Änderungsmitteilung
Für den Prüfungsausschuss

Abschlussprüfung Teil 2 – Winter 2024/25
0942 Mechatroniker/-in
Schriftliche Prüfung – Arbeitsplanung Teil B

Arbeitsplanung Teil B Anlage 3 von 3: Hydraulikschaltplan

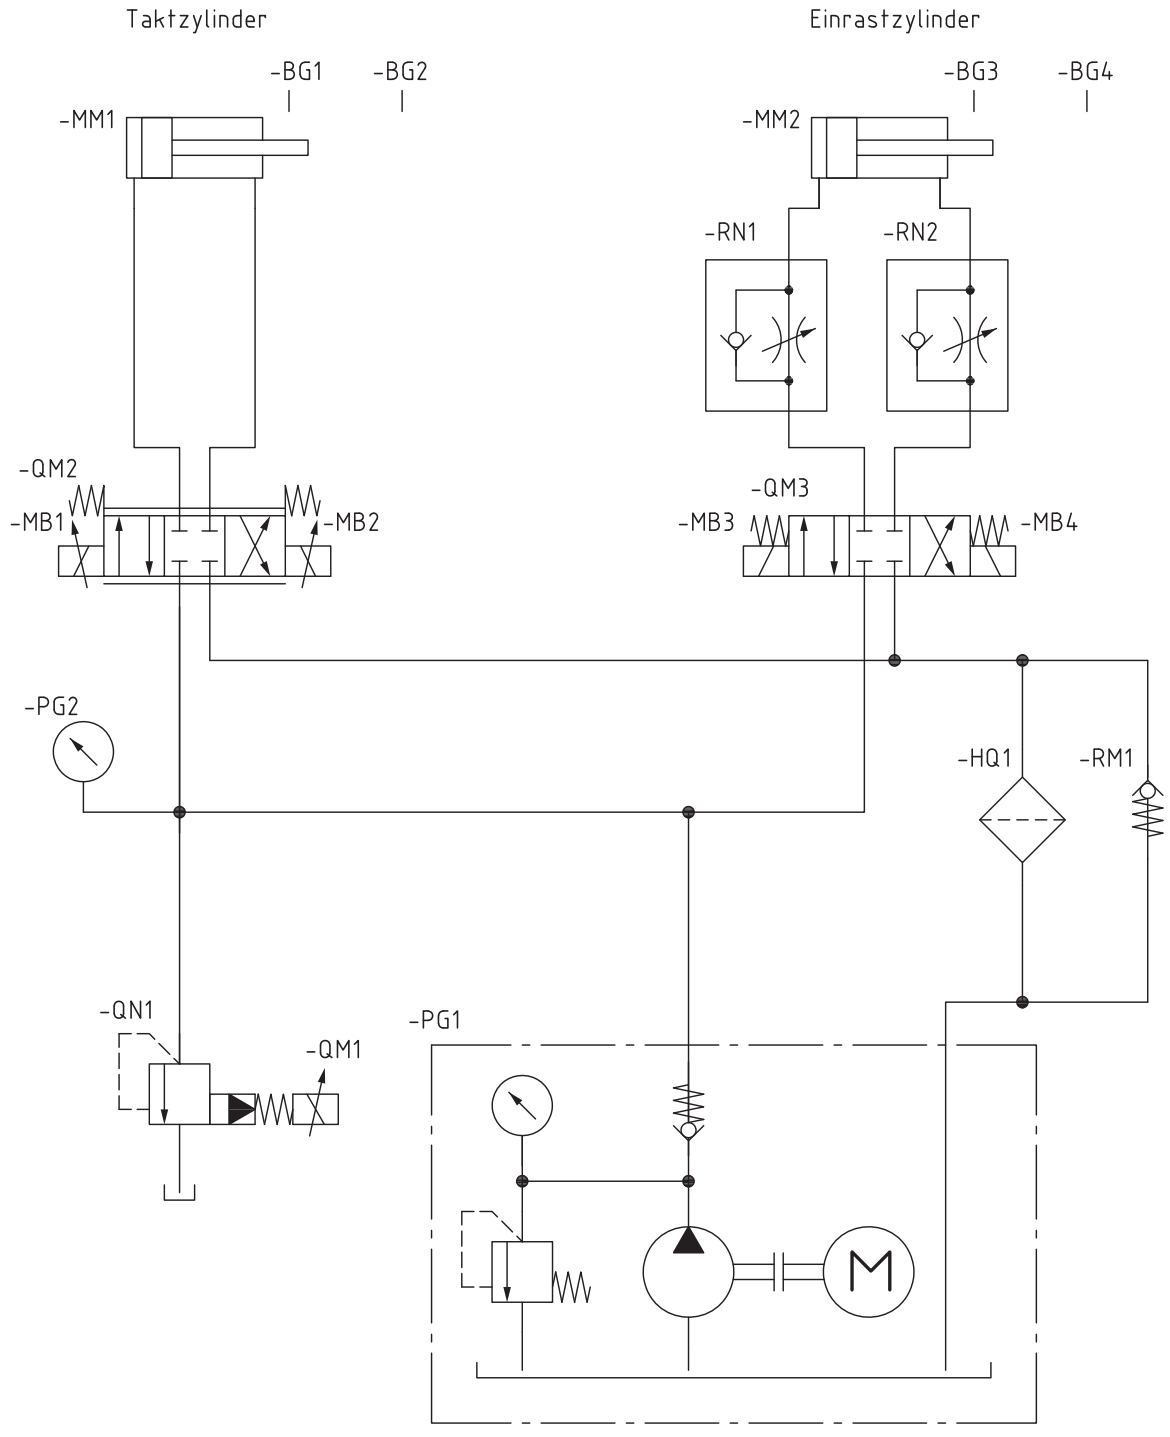
In Anlageblatt sind die Betriebsmittelkennzeichnungen z. T. ohne Untergruppen dargestellt. Explizit folgende Bezeichnungen müssen abgeändert werden:

- -Q1 muss geändert werden in -QM2
- -Q2 muss geändert werden in -QM3

Hydraulikschaltplan

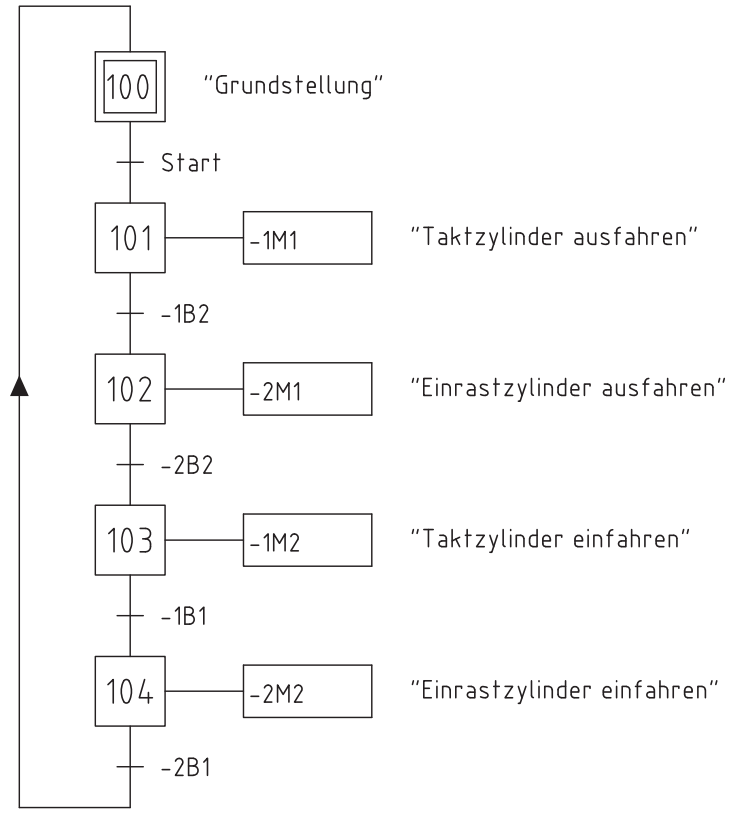
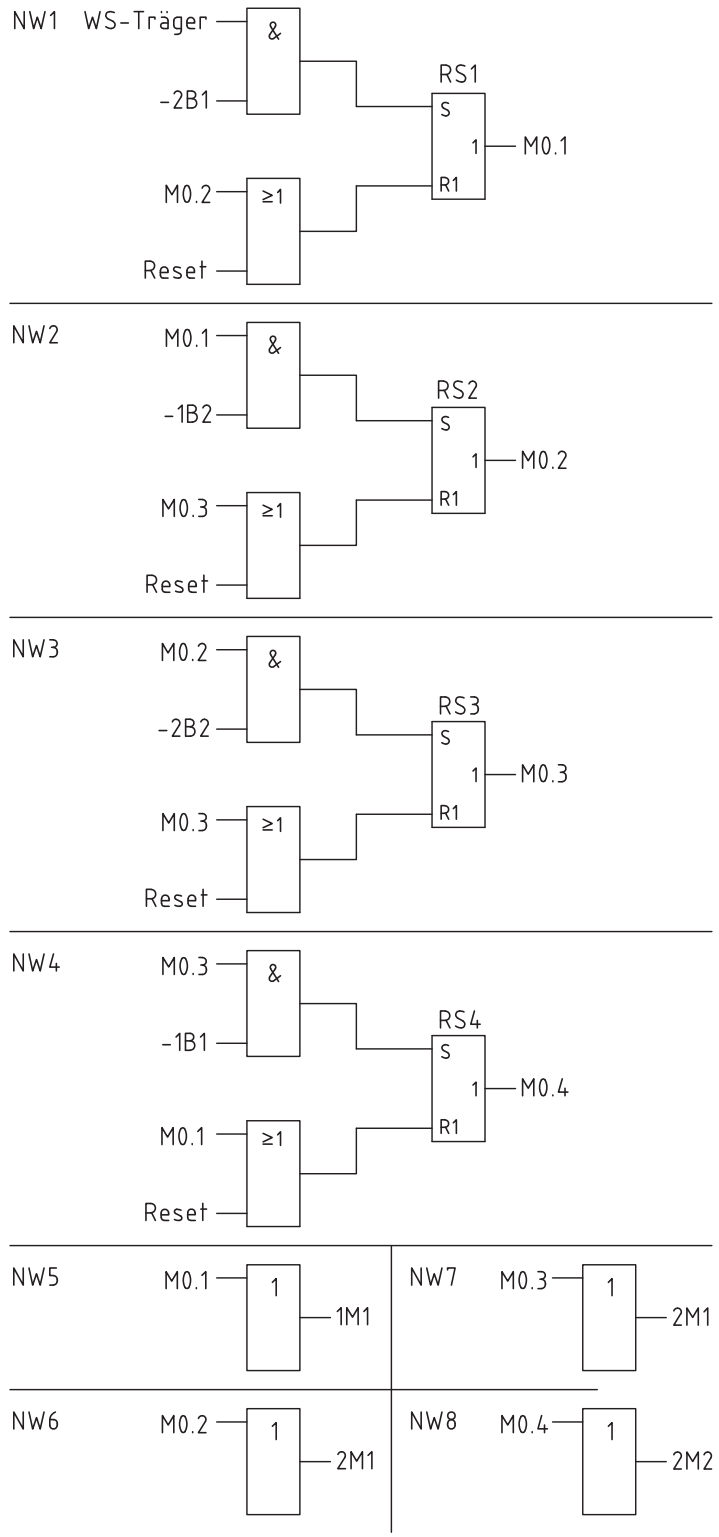
Im Anlageblatt sind die Betriebsmittelkennzeichnungen z. T. ohne Untergruppen dargestellt. Daher passt die Fragestellung der Aufgabe U6 TA2 und U6 TA3 (Seite 10) nicht zu den Bezeichnungen im Hydraulikplan.

Somit kann die Aufgabe U6 nicht vollständig gelöst werden.
Die Aufgabe U6 ist daher mit 10 Punkten zu bewerten!
